改善箇所説明図

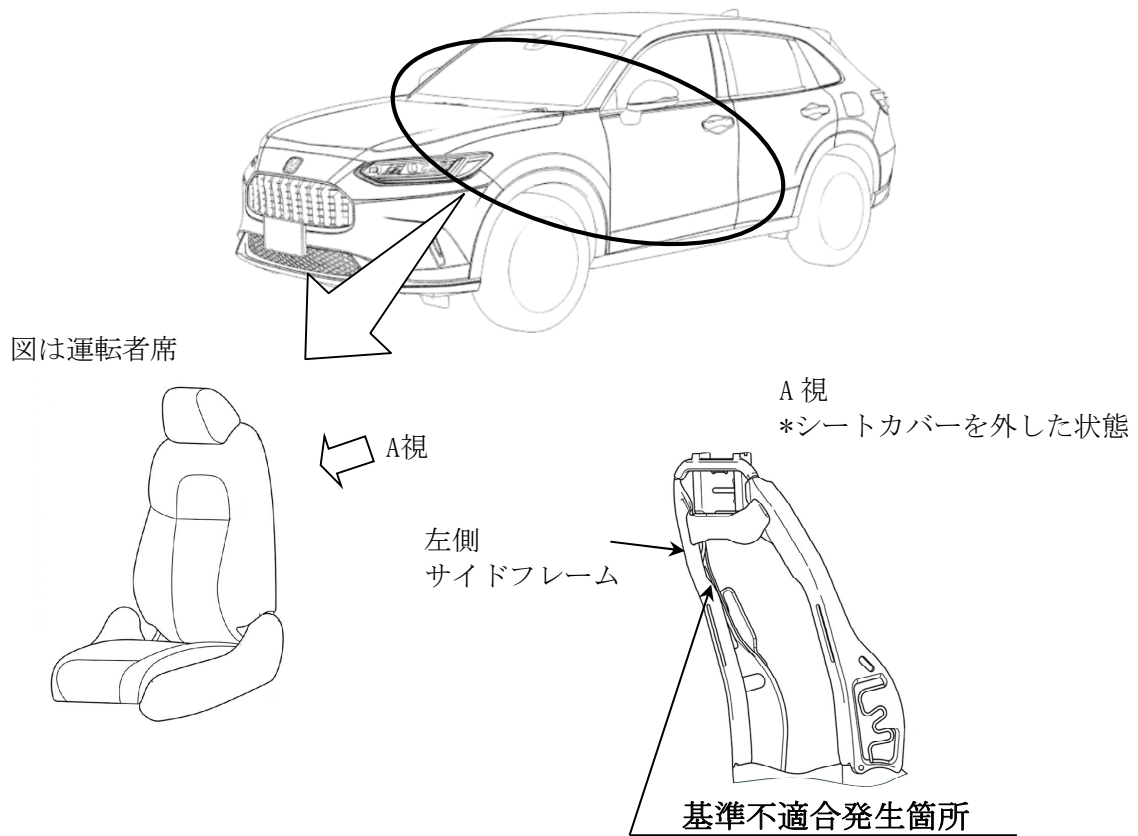
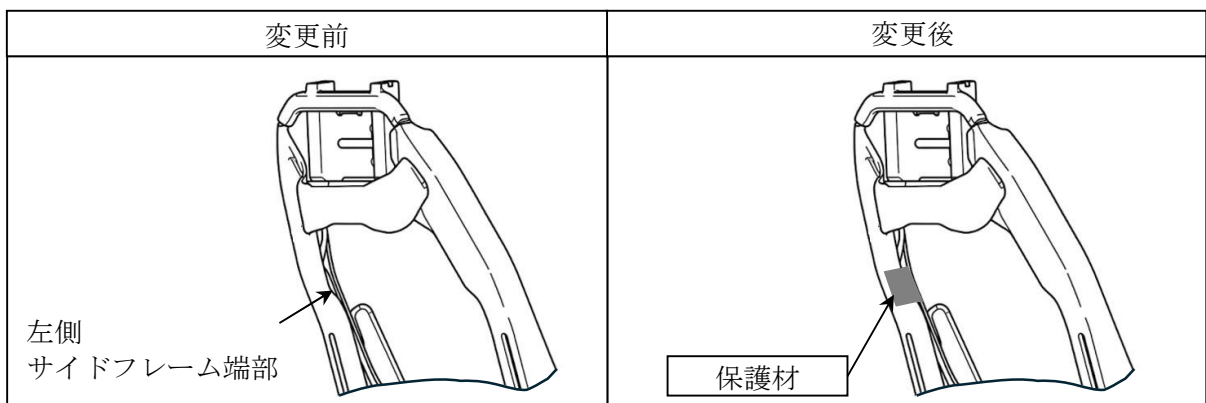
運転者席及び助手席シートにおいて、左側サイドフレームを成型する金型及び製造管理が不適切なため、当該フレームの端部が正しく成型できていないものがある。そのため、当該フレーム端部の形状が保安基準に適合しない。

全車両、運転者席及び助手席シートの左側サイドフレーム端部に、保護材を追加する。
